**REPÚBLICA DE CHILE
SERVICIO DE EVALUACIÓN AMBIENTAL
COMITÉ DE MINISTROS
MGGH**

**RECTIFICA LO QUE INDICA EN
PROCEDIMIENTO SOBRE RECLAMACIÓN
ATINGENTE AL PROYECTO “SISTEMA DE
TRANSMISIÓN ZONAL GRUPAL 3 S/E
ITAHUE- S/E HUALQUI”, CUYO TITULAR ES
MATAQUITO TRANSMISORA DE ENERGÍA
S.A.**

RESOLUCIÓN EXENTA N° (ABAJO)

Figura N° 17. Localización Proyecto y Zonificación Plan de Manejo Reserva Nacional Nonguén

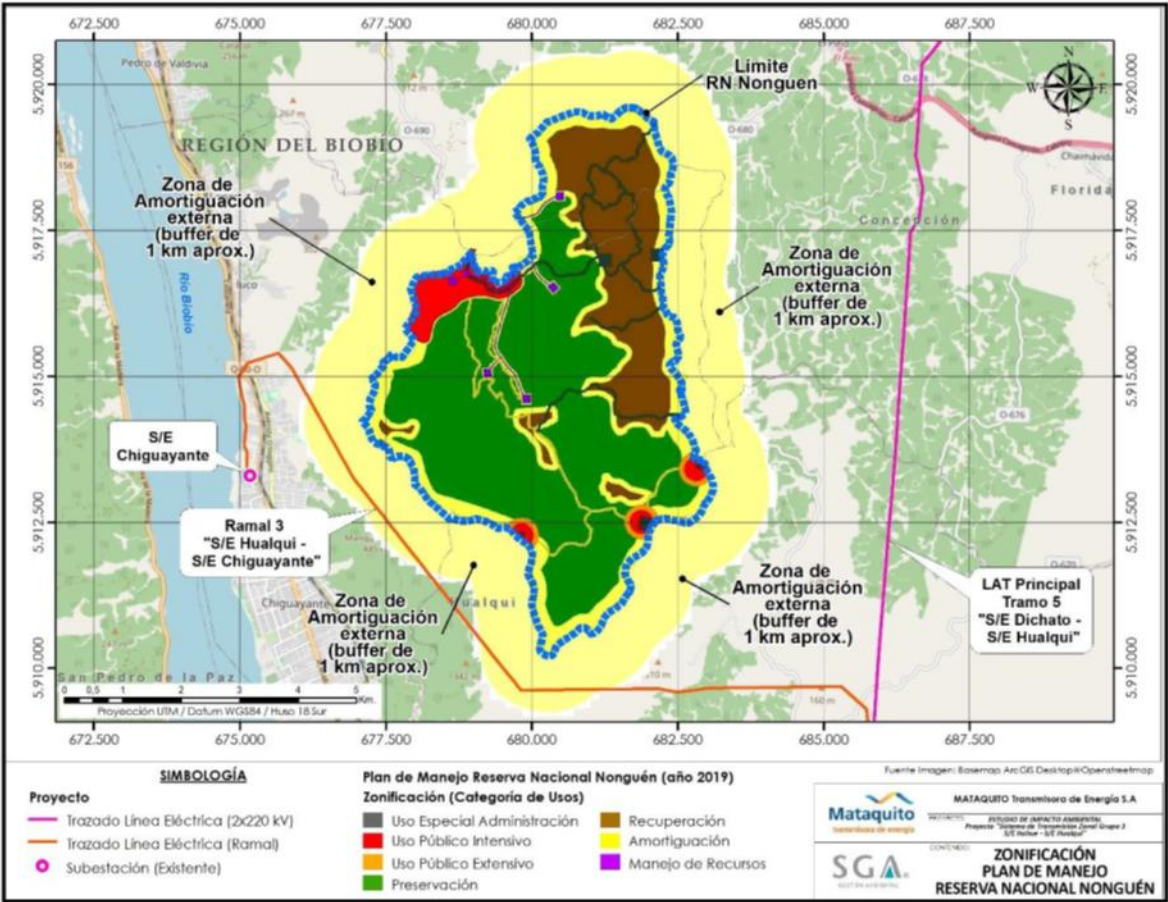
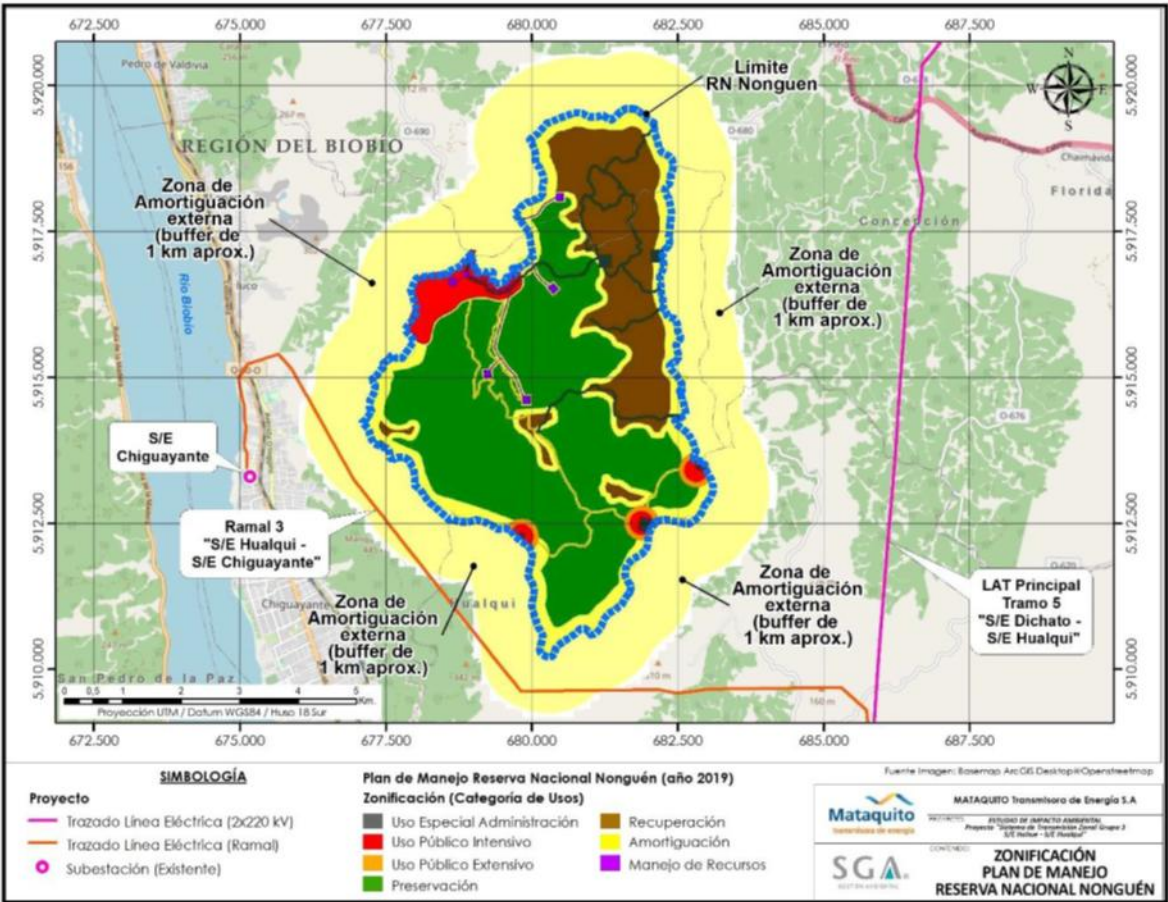
13.2.2. Revisadas las alegaciones, este Comité de Ministros constató que las zonas identificadas por los Reclamantes PAC para fundar su reclamación serían en parte coincidentes entre sí, debido a que el cerro Manquimávida está situado en su mayoría dentro del área de amortiguación del Parque Nacional Nonguén. La siguiente Figura N° 17 da cuenta de aquello (el cerro Manquimávida está a la derecha de la pestaña “Ramal 3 S/E Hualqui – S/E Chiguayante”):

Entonces, el análisis se realizará de forma conjunta para ambas zonas (área de amortiguación del Parque Nacional Nonguén y cerro Maquimávida), entendiendo que se trata de unidades de paisaje integradas entre sí.

13.2.2. Revisadas las alegaciones, este Comité de Ministros constató que las zonas identificadas por los Reclamantes PAC para fundar su reclamación serían en parte coincidentes entre sí, debido a que el cerro Manquimávida está situado en su mayoría dentro del área de amortiguación del Parque Nacional Nonguén. La siguiente Figura N° 17 da cuenta de aquello (el cerro Manquimávida está a la derecha de la pestaña “Ramal 3 S/E Hualqui – S/E Chiguayante”):

Entonces, el análisis se realizará de forma conjunta para ambas zonas (área de amortiguación del Parque Nacional Nonguén y cerro Maquimávida), entendiendo que se trata de unidades de paisaje integradas entre sí.

Figura N° 18. Ubicación de los puntos de observación para fotomontajes

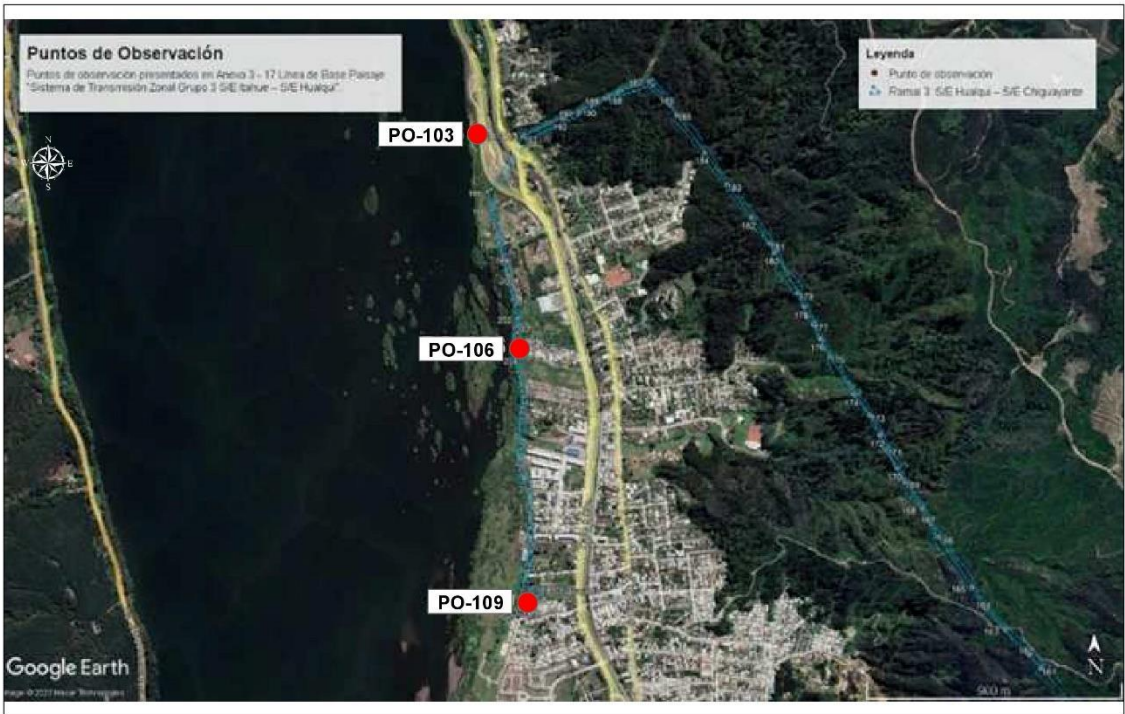
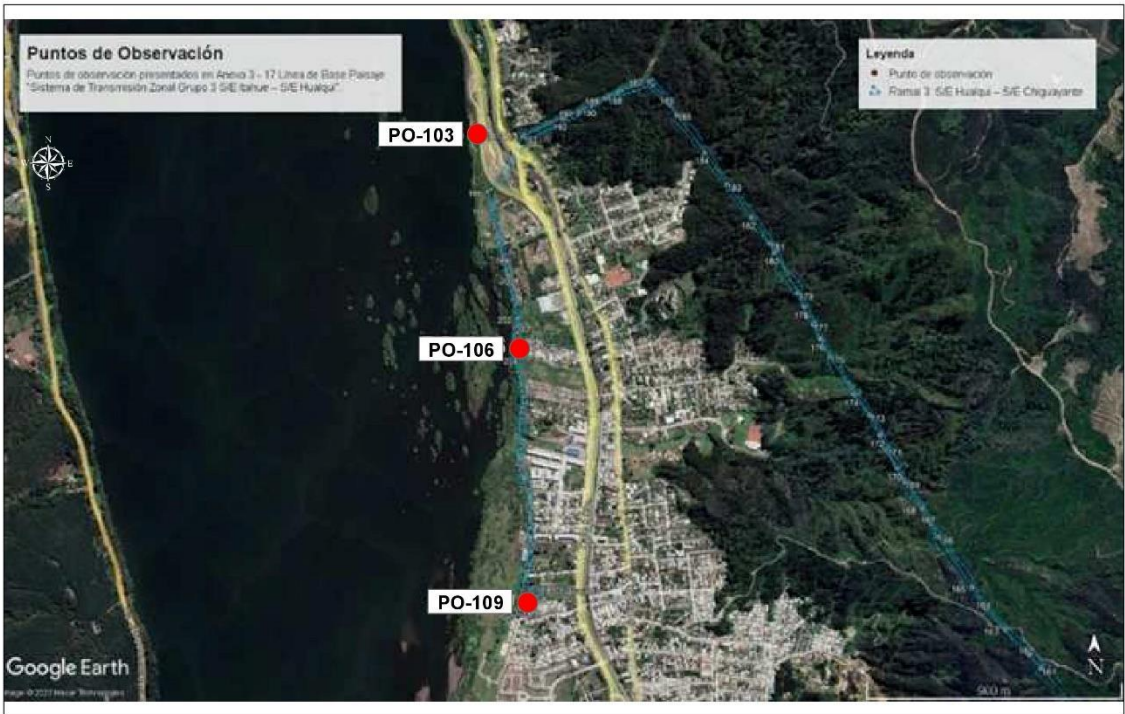
Dentro de este contexto, la misma respuesta indicó que se realizó un nuevo recorrido por la ciudad de Chiguayante en búsqueda de nuevos puntos de observación, recorriendo las avenidas Bernardo O’Higgins y Av. Manuel Rodríguez. También fueron levantados hitos urbanos como Plaza cívica de Chiguayante y Parque rivera Biobío y un trekking al cerro Manquimávida, en busca de puntos sensibles. Estos puntos de observación fueron complementados en la Adenda Complementaria y en la Adenda Extraordinaria. La siguiente Figura N° 18, incorporada en la respuesta 293 de la Adenda Complementaria, presenta la ubicación de los puntos de observación seleccionados por el Titular.

Al respecto, este Comité de Ministros estima que, si bien pudo haber existido esa omisión en la etapa inicial de la evaluación, lo cierto es que el Titular se allanó a complementar su set de puntos de observación en el sentido requerido en las observaciones ciudadanas, razón por la cual sí se definieron puntos de observación nuevos (descritos en el Considerando N° 13.2.3. precedente). En concreto, como podemos ver en las Figuras N° 19 a la 21, sí se definieron puntos de observación y fotomontajes en las zonas del área norte de Chiguayante, específicamente en las zonas más cercadas a la ribera del río Biobío, desde donde se percibe el cordón montañoso en el cual se inserta el cerro Manquimávida y tras el cual se encuentra el Parque Nacional Nonguén (el cual no es visible bajo ninguna circunstancia desde la ciudad de Chiguayante, debido precisamente la cordón montañoso que lo bordea por el este).

Entonces, definidos estos nuevos puntos de observación, en complemento con la información de la Figura N° 18 sobre la ubicación de los puntos de observación para fotomontajes, se puede concluir que el Ramal 3 que cruzará la zona norte de Chiguayante y pasará por el cordón montañoso del borde este de la ciudad estará situado en una zona con intervención antrópica asentada, en la cual abundan construcciones y elementos visuales que intervienen el paisaje y, en ese sentido, le restan valor paisajístico. En otros términos, según apreciamos en los fotomontajes, la visibilidad que se tiene desde la ciudad de Chiguayante hacia el cerro Manquimávida, y viceversa, ya está actualmente intervenida por múltiples elementos de origen antrópico como calles, edificios, canchas deportivas, cables de electricidad, etcétera. Todos esos elementos le restan la característica requerida por el RSEIA para que esas áreas posean valor paisajístico: poseer atributos naturales que le otorgan una calidad que lo haga única y representativa.

Dentro de este contexto, la misma respuesta indicó que se realizó un nuevo recorrido por la ciudad de Chiguayante en búsqueda de nuevos puntos de observación, recorriendo las avenidas Bernardo O’Higgins y Av. Manuel Rodríguez. También fueron levantados hitos urbanos como Plaza cívica de Chiguayante y Parque rivera Biobío y un trekking al cerro Manquimávida, en busca de puntos sensibles. Estos puntos de observación fueron complementados en la Adenda Complementaria y en la Adenda Extraordinaria. La siguiente Figura N° 18, incorporada en la respuesta 293 de la Adenda Complementaria, presenta la ubicación de los puntos de observación seleccionados por el Titular.

Entonces, definidos estos nuevos puntos de observación, en complemento con la información de la Figura N° 18 sobre la ubicación de los puntos de observación para fotomontajes, se puede concluir que el Ramal 3 que cruzará la zona norte de Chiguayante y pasará por el cordón montañoso del borde este de la ciudad estará situado en una zona con intervención antrópica asentada, en la cual abundan construcciones y elementos visuales que intervienen el paisaje y, en ese sentido, le restan valor paisajístico. En otros términos, según apreciamos en los fotomontajes, la visibilidad que se tiene desde la ciudad de Chiguayante hacia el cerro Manquimávida, y viceversa, ya está actualmente intervenida por múltiples elementos de origen antrópico como calles, edificios, canchas deportivas, cables de electricidad, etcétera. Todos esos elementos le restan la característica requerida por el RSEIA para que esas áreas posean valor paisajístico: poseer atributos naturales que le otorgan una calidad que lo haga única y representativa.

Figura N° 19. Vista Panorámica situación “Con Proyecto” punto de observación 103 (PO - 103)

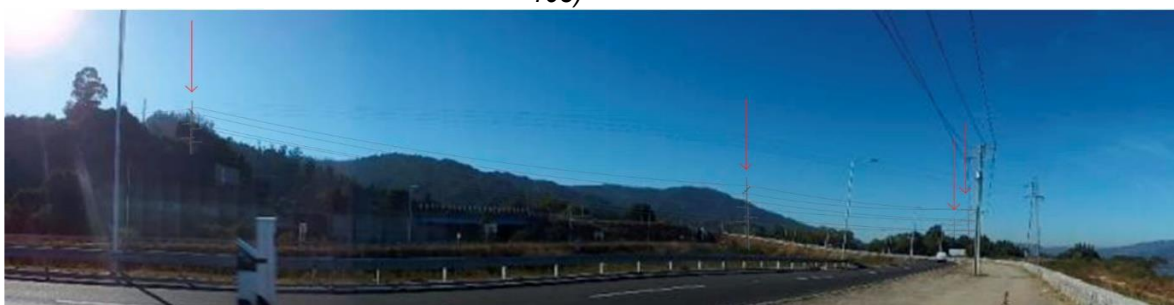
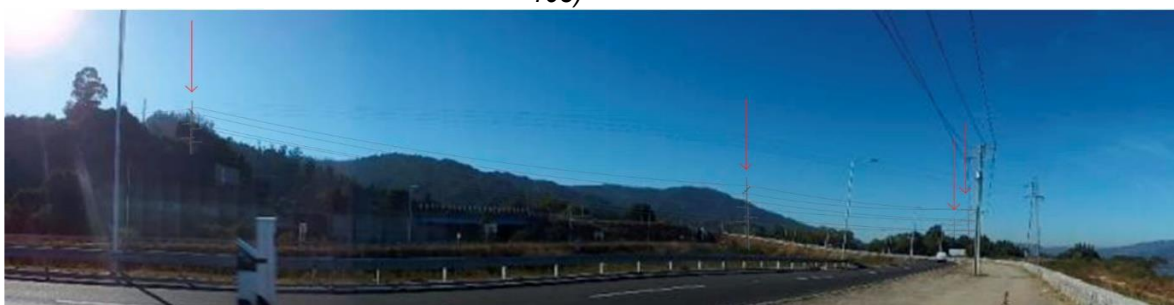
En la misma respuesta 293 de la Adenda Complementaria, el Titular analizó estos 3 puntos de observación (PO-103, PO-106 y PO-109) desde el atraveso del Ramal desde el cerro Manquimávida hasta la subestación eléctrica existente. Respecto al criterio de selección de los puntos, estos se establecieron de acuerdo con el grado de visibilidad de un observador común, en donde, además, se realizó la evaluación de los atributos biofísicos de la unidad de paisaje según el criterio señalado en la Guía SEA Paisaje. A su vez, se acompañaron imágenes que dan cuenta de vistas panorámicas con fotomontajes desde los puntos de observación identificados, como los muestran las Figuras N° 19, N° 20 y N° 21.

En la misma respuesta 293 de la Adenda Complementaria, el Titular analizó estos 3 puntos de observación (PO-103, PO-106 y PO-109) desde el atraveso del Ramal desde el cerro Manquimávida hasta la subestación eléctrica existente. Respecto al criterio de selección de los puntos, estos se establecieron de acuerdo con el grado de visibilidad de un observador común, en donde, además, se realizó la evaluación de los atributos biofísicos de la unidad de paisaje según el criterio señalado en la Guía SEA Paisaje. A su vez, se acompañaron imágenes que dan cuenta de vistas panorámicas con fotomontajes desde los puntos de observación identificados, como los muestran las Figuras N° 19, N° 20 y N° 21.
